# 三島駅南口周辺開発 地下水対策検討委員会

## 第6回委員会

-三島駅南口東街区市街地再開発  
事業の進捗状況等について-

令和2年10月7日(水)

図：三島市における地下水の流動方向

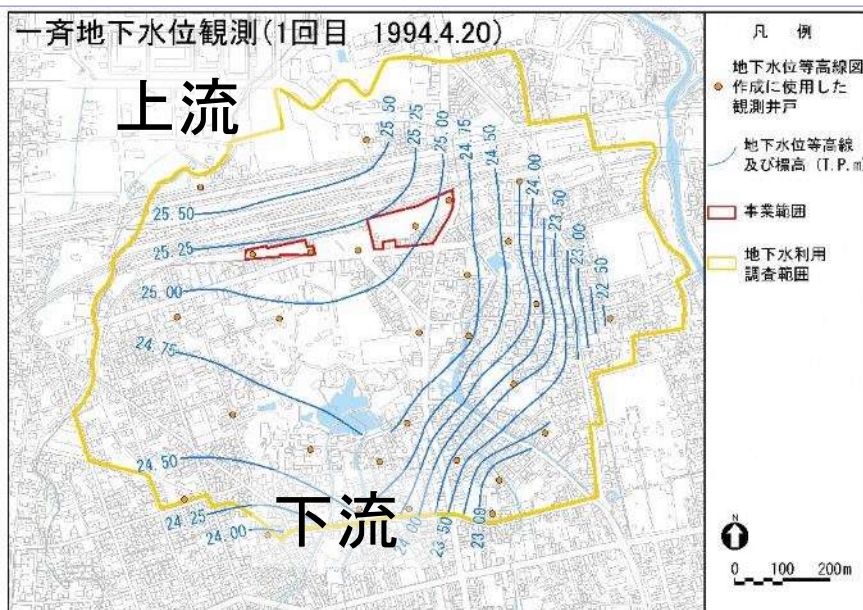
- ・ 工事前～工事後のモニタリング計画
- ・ 工事前の調査結果等を踏まえて、**詳細なモニタリング計画を確認**

- ・ 地下水モニタリング地点は、地下水の流れに対し、構造物の上流・下流側で実施予定である。
- ・ 地下水モニタリングの詳細な計画(位置、数量、項目、観測期間)は、施設等の計画を固めるとともに、検討中である。
- ・ 地下水モニタリング井戸を変更する場合、新設井戸と既存井戸の併設期間を設けることを検討している。

図:親杭横矢板壁イメージ(事業者提案書より)

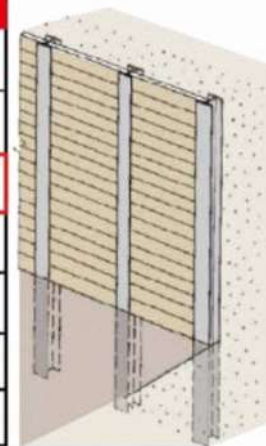
- 地下の掘削に際し、親杭横矢板壁が採用予定
- 工事中的影響の程度は、地下水位・掘削深さ・親杭横矢板壁深さに関係することになるため、**工事前の調査結果等を踏まえて深さを確認**

- 山留め工法として親杭横矢板壁を採用予定であるが、今後の地盤調査結果や施工業者(未決定)からの提案を受け、工法について決定する。

図：設置する通水口のイメージ(事業者提案書に加筆)

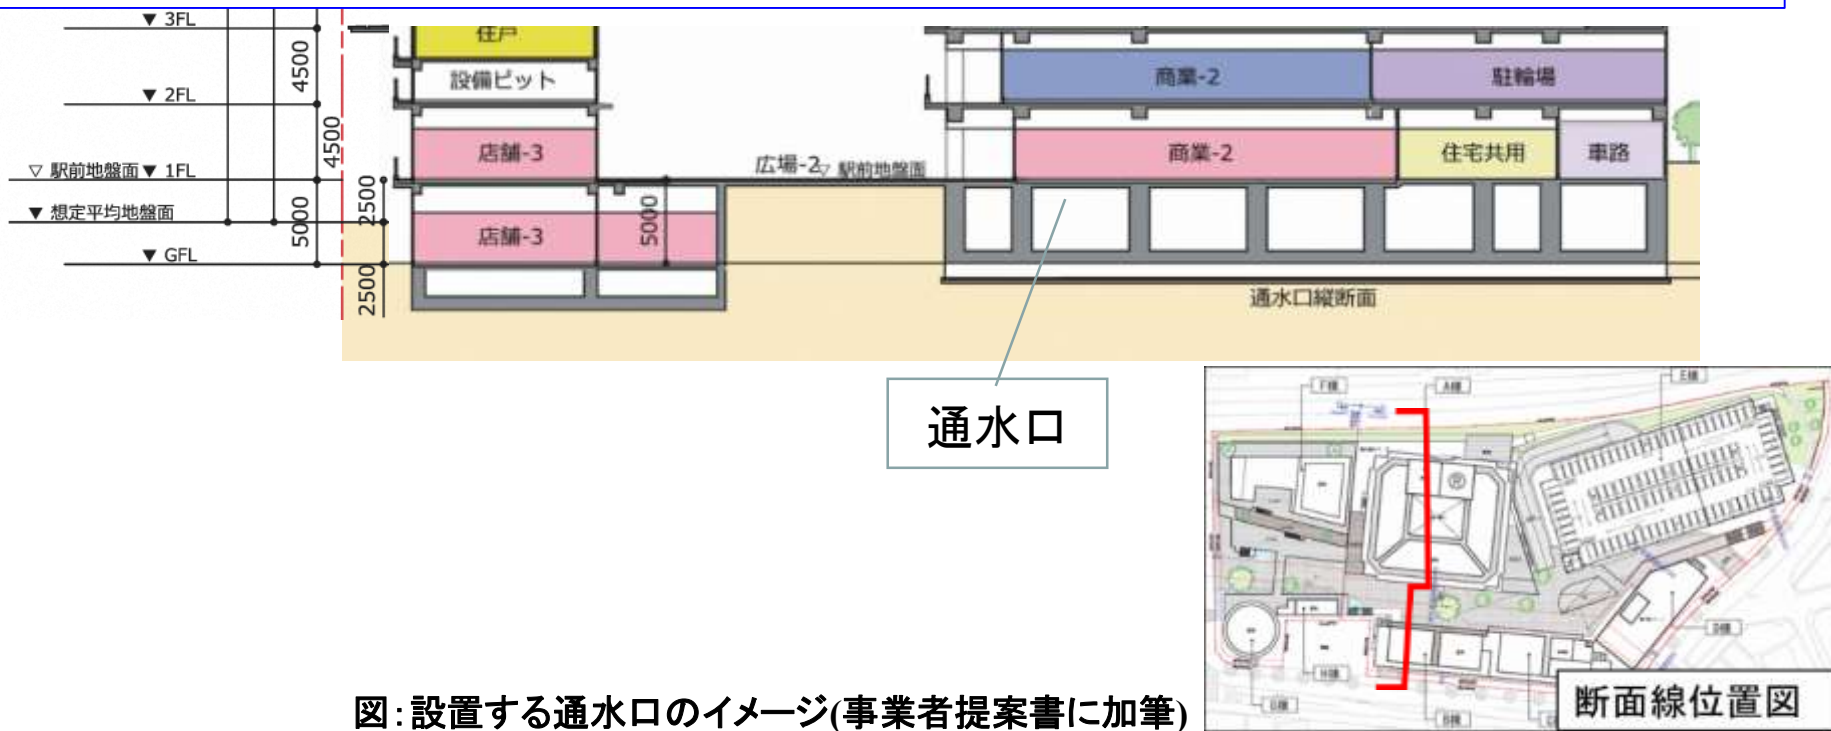
- 地下水の流れを分断しないよう、通水口を設置予定
- 地下水面との距離が近いこともあり、**工事前の調査結果等を踏まえて、通水口の構造(設置間隔を含む)を確認**

- 提案時の考えのとおり、万が一の地下水位上昇に備え、通水口の設置を計画している。
- 通水口の形状や位置については施設規模を踏まえ、今後検討を進めていく。

## ■ 建物などの配置図

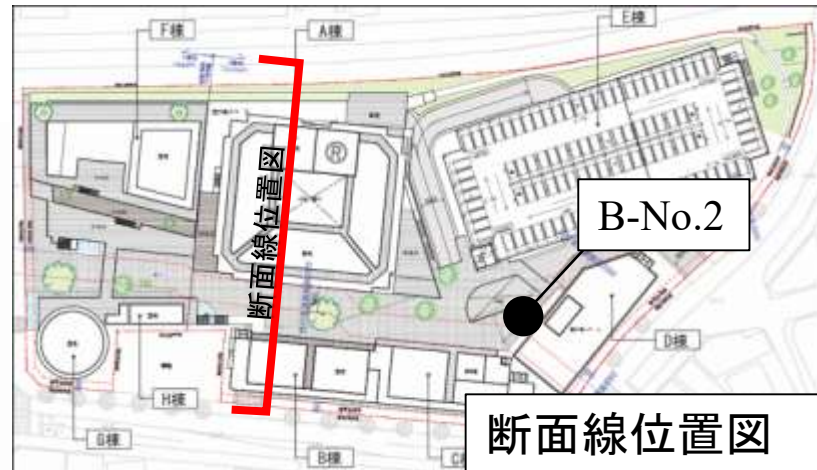
- 提案時と比較し、高層棟の高さが約9m低くなった。
- 高層棟と低層棟の地表高の違いにより、地下水面までの距離が異なる。
- 通水口が計画されているほか、基礎の底面は、例年に比べ地下水位が高かった**2018年最高地下水面**に対し、**離隔が設けられている。**

図：三島溶岩の分布と建物配置

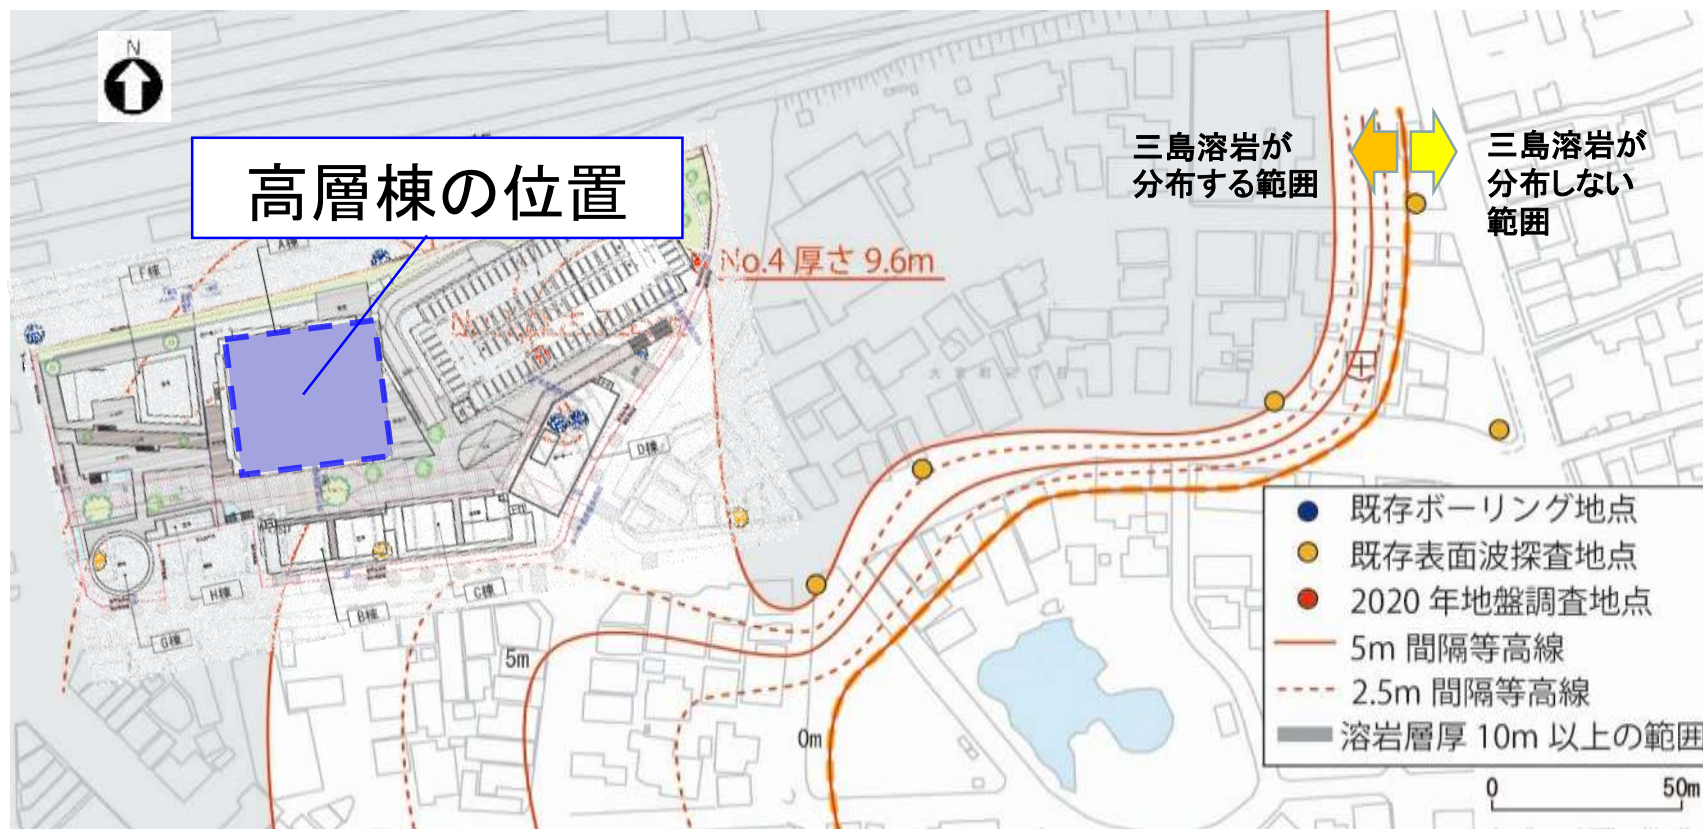
- 溶岩層厚と高層棟の位置を確認したところ、高層棟の計画位置は溶岩が厚い(層厚10m以上)エリアに予定されており、**施設配置が安全側に計画されていることが確認できる。**
